SITUACE DOPRAVNÍHO ZNAČENÍ

Příloha k č.j.: KRPT-306878-2/ČJ-2024-070206
Příloha je nedílnou součástí vyjádření PČR v němž jsou uvedeny podmínky, které musí být splněny.

ZODPOVĚDNÝ PROJEKTANT:	ING. SAUER MILAN		
VYPRACOVAL:	ING. SAUER MILAN		
KRESLIL:			
KONTROLOVAL:	ING. SAUER MILAN		
OKRES:	FRÝDEK - MÍSTEK	DATUM:	11/2024
OBJEDNATEL:	OBEC KRMELÍN, KOSTELNÍ 70, 739 24 KRMELÍN	FORMÁT:	4xA4
<p style="text-align: center;">STANOVENÍ MÍSTNÍ ÚPRAVY PROVOZU SIL. II/486 - BRUŠPERSKÁ</p> <p>k.ú. KRMELÍN</p> <p style="text-align: center;">SITUACE DOPRAVNÍHO ZNAČENÍ</p>		MĚŘÍTKO:	1:500
		STUPEŇ:	STANOVENÍ DZ
		ČÍSLO ZAK.:	
ČÍS. VÝKR.		ČÍS. SOUPRAVY:	01

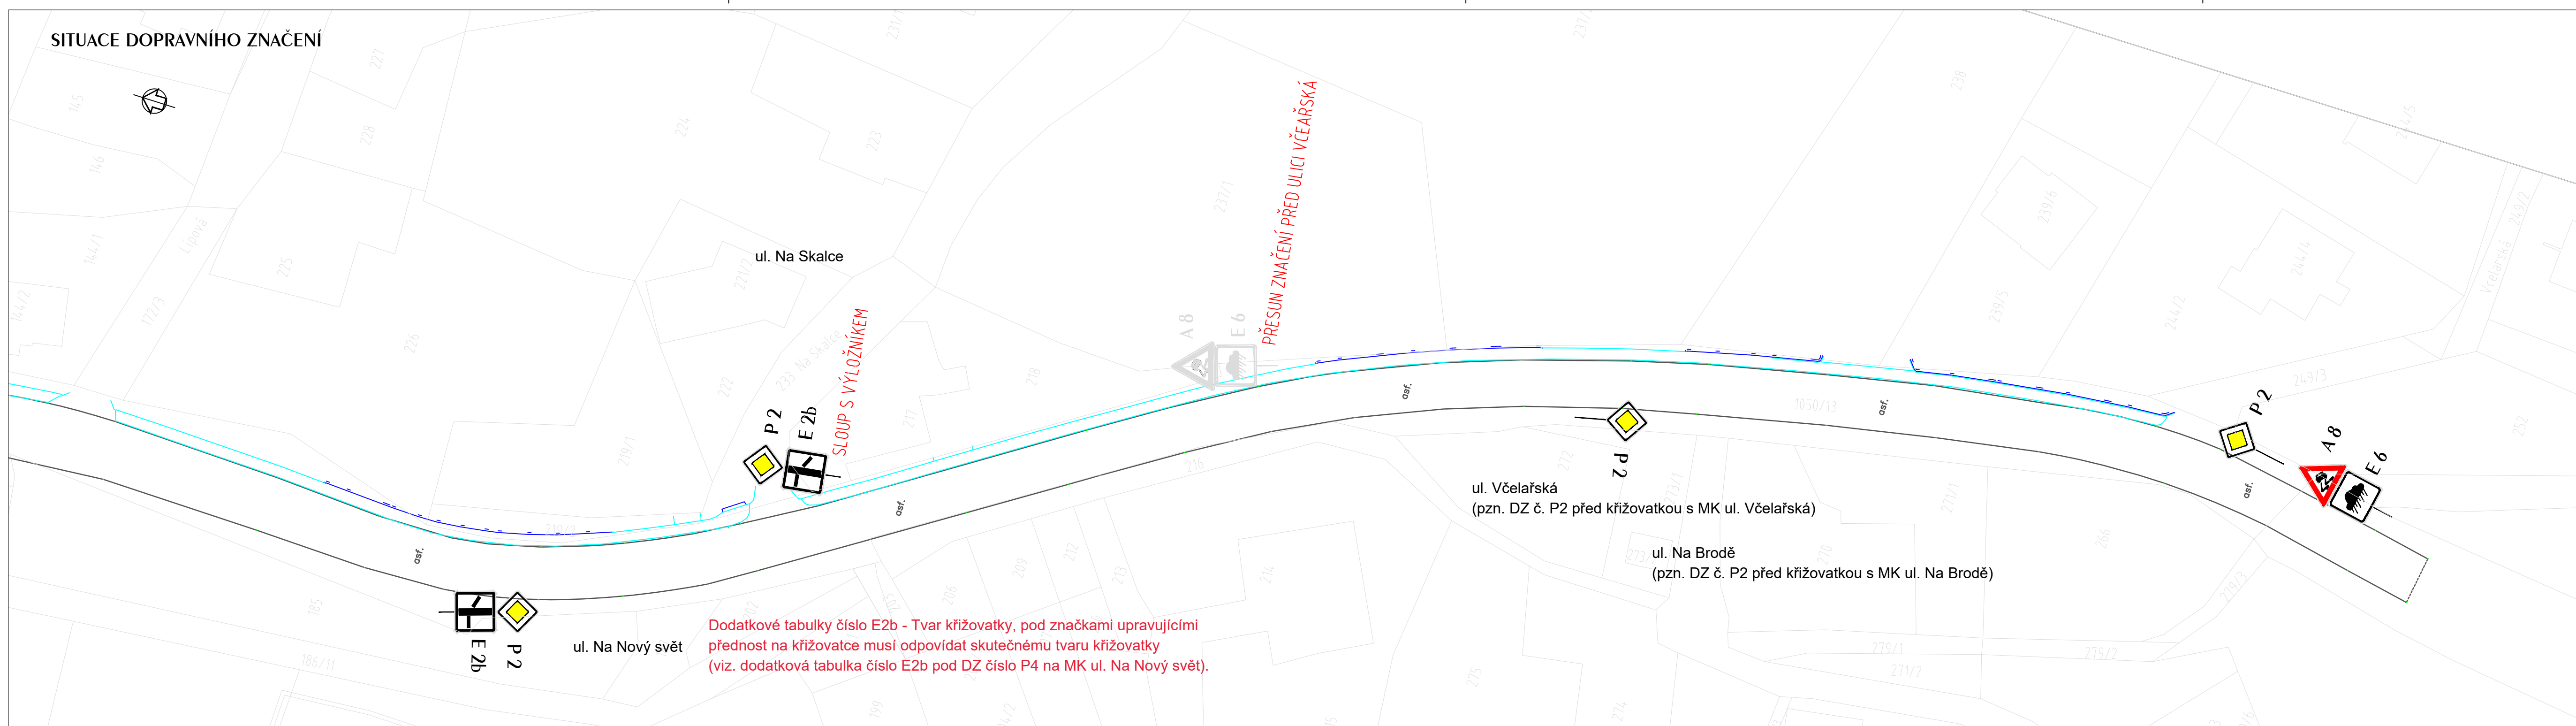
Dodatkové tabulky číslo E2b - Tvar křižovatky, pod značkami upravujícími přednost na křižovatce musí odpovídat skutečnému tvaru křižovatky (viz. dodatková tabulka číslo E2b pod DZ číslo P4 na MK ul. Na Nový svět).
